ITINERARIO INTERNAZIONALE E78 S.G.C. GROSSETO – FANO
Tratto Selci Lama (E45) – S. Stefano di Gaifa
Adeguamento a 2 corsie della Galleria della Guinza (lotto 2)
e del tratto Guinza – Mercatello Ovest (lotto 3)
1° stralcio

PROGETTO DEFINITIVO

Relazione di riscontro alle osservazioni della Commissione Permanente Gallerie

**“Richiesta di integrazioni alla documentazione
di sicurezza ai sensi del D.lgs. 264/2006”
della Commissione Permanente Gallerie del C.S.LL.PP.
(nota prot. U.0004679 del 20.06.2020)**

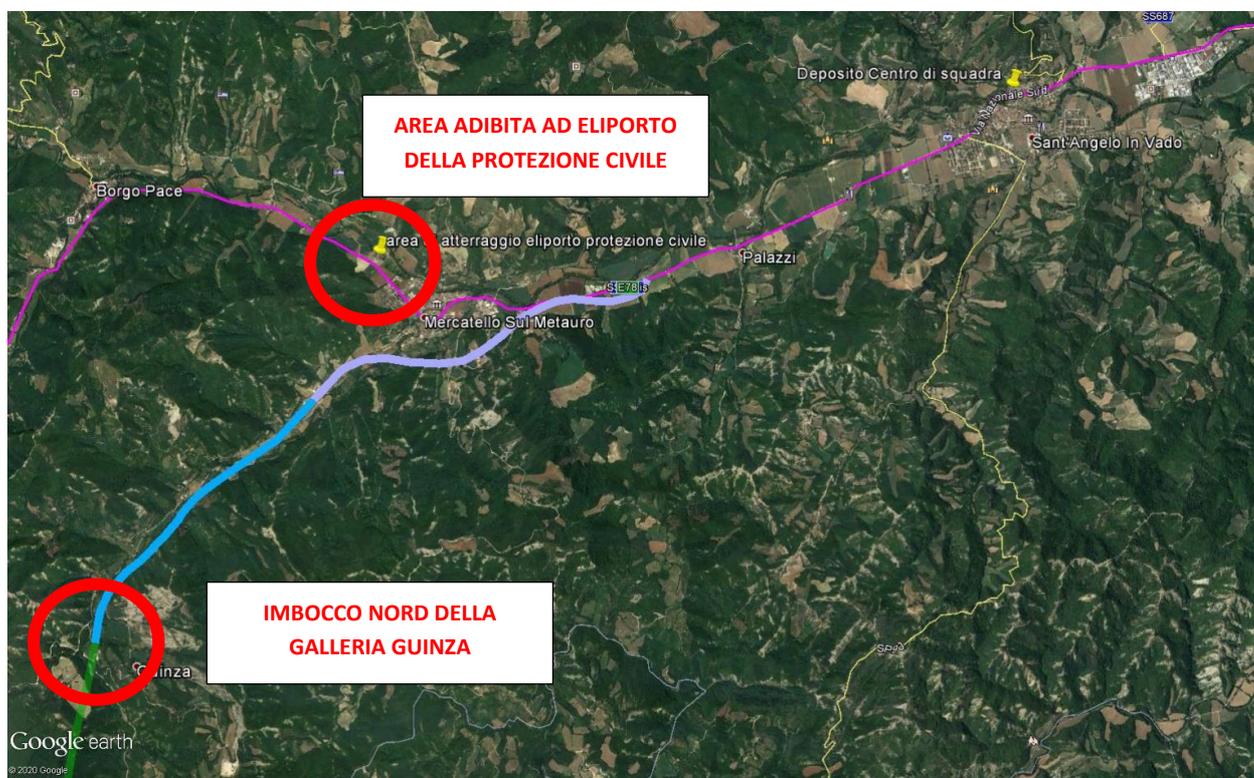
- *Particolare attenzione dovrà essere rivolta alla descrizione delle caratteristiche costruttive e funzionali del sistema di mitigazione d'incendio (compresi i riferimenti alle norme prese a riferimento per la progettazione dell'impianto), delle procedure di attivazione e di come l'intervento di questo impianto viene tenuto in conto nelle elaborazioni numeriche di calcolo del rischio*

L'impianto di mitigazione incendio presente nel progetto è coerente con quanto indicato nel documento "Analisi dei rischi". Le caratteristiche tecniche e funzionali dell'impianto e dei suoi componenti sono descritte nella Relazione di progetto T00IM00IMPRE01_B "Relazione tecnica impianti".

L'impianto si attiverà in automatico dopo 5 minuti dall'allarme generato dal sistema di rilevamento dell'incendio che utilizza il cavo termosensibile o la TVCC con analisi delle immagini. L'impianto, in tale finestra di tempo, potrà essere inattivato tramite intervento manuale di un operatore. L'impianto di mitigazione è dimensionato per una potenza d'incendio pari a 30 MW.
